Technický list změny (TLZ) č. 04

TLZ č./verze:	ZL č. 04
Datum předložení TLZ:	
Smlouva o dílo (SoD) č.:	1862995012
Ze dne:	20.08.2018
Projekt registrační číslo:	CZ.02.1.01/0.0/0.0/16_017/0002654
Stavba:	INMODOS_Rekonstrukce laboratoří DSP – opakování
Objekt:	budova A, budova B Praha 6 Technická 3 - 5
Název změny:	B 158 - provedení omítky po demontáži původní digestoře

KRYCÍ LIST ROZPOČTU - ZL č. 04

Název stavby Laboratoře VŠCHT laboratoř 25 B 158,158a,159 - ZL č. 04	JKSO
Název objektu	EČO
Název části	Místo Praha 6
Objednatel	IČ
Projektant	DIČ
Zhotovitel	Dne 18.1.2017
Rozpočet číslo	Zpracoval

12 B S051, S052a

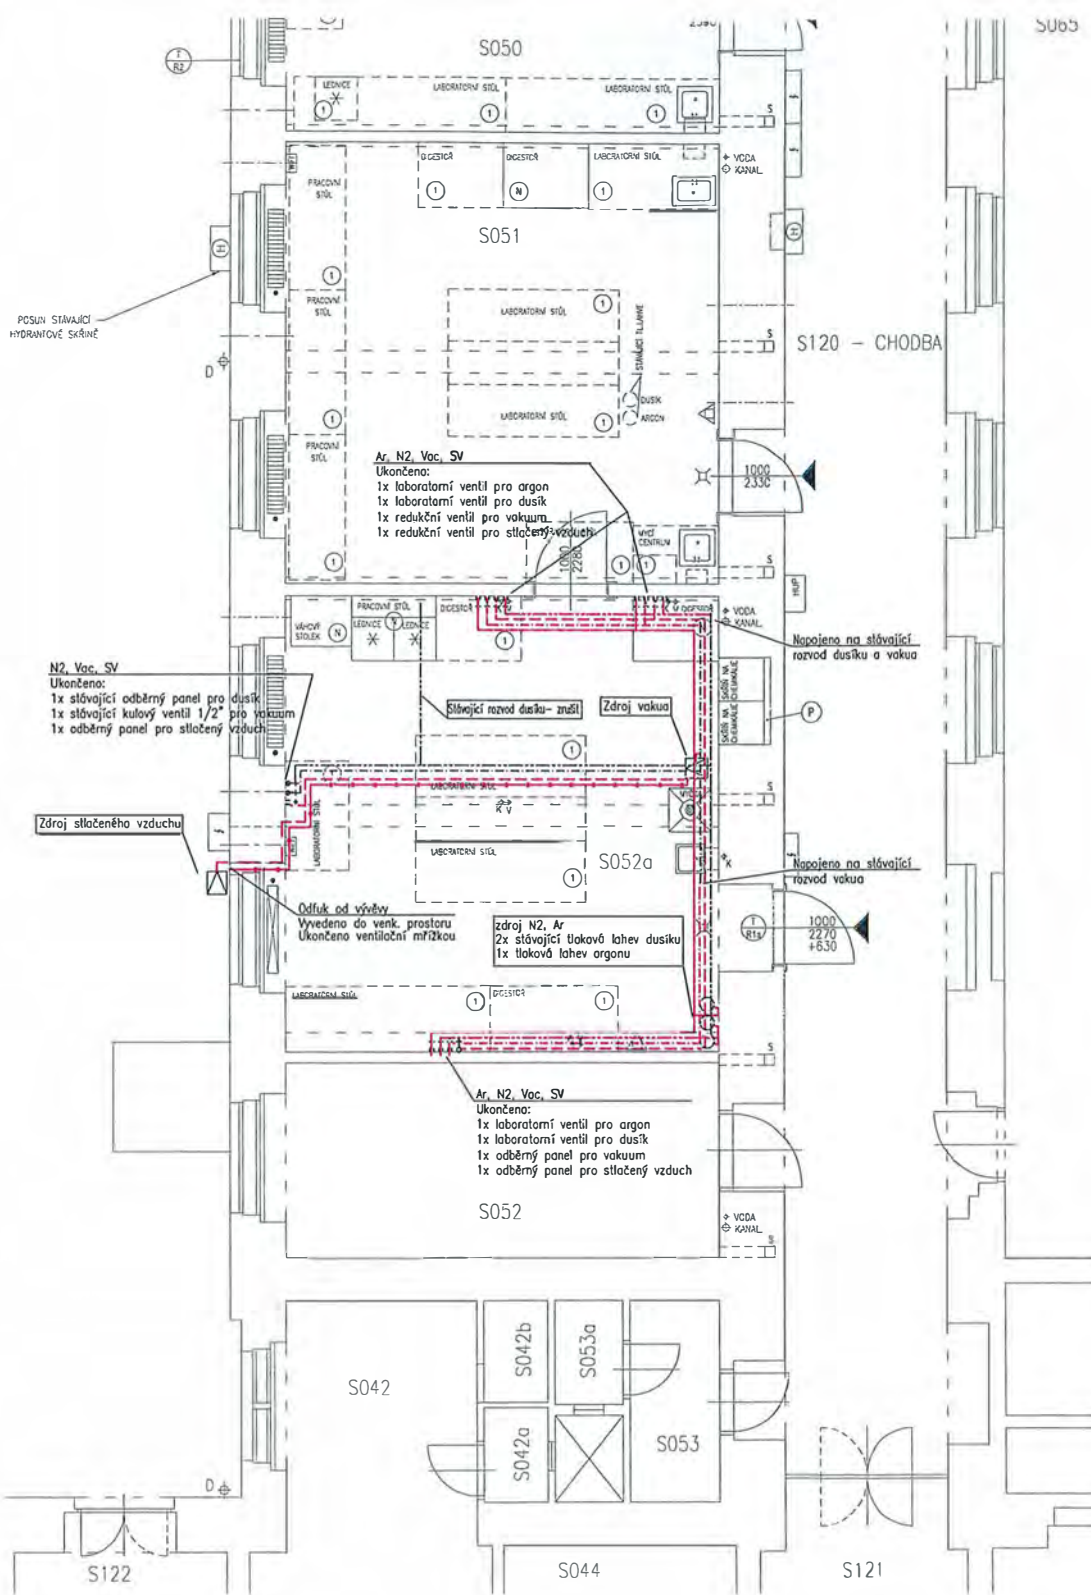
V místnosti BS 52 byl uživatelem z důvodu umožnění výuky proveden rozvod TP původně uvažovaný v PD stavby. Proto objednatel zadal provedení změnové PD oddílu TP, která bude obsahovat skutečně potřebné dodávky oddílu TP. Na základě zpracované změnové PD oddílu Technické plyny bude následně proveden nový rozvod TP. ZL obsahuje pouze změnu materiálu potrubí a ventilů, ostatní změny budou přímo hrazeny uživatelem. Nerealizované rozvody z plastických hmot jsou odečteny.

Odpočet původně navrhovaných rozvodů z plastických hmot a přípočet rozvodů provedených z ocelového potrubí.

Rozvody budou (jsou) vedeny v nerezovém potrubí. Pouze potrubí s rozvodem stlačeného vzduchu bude vedeno v materiálu ITAP
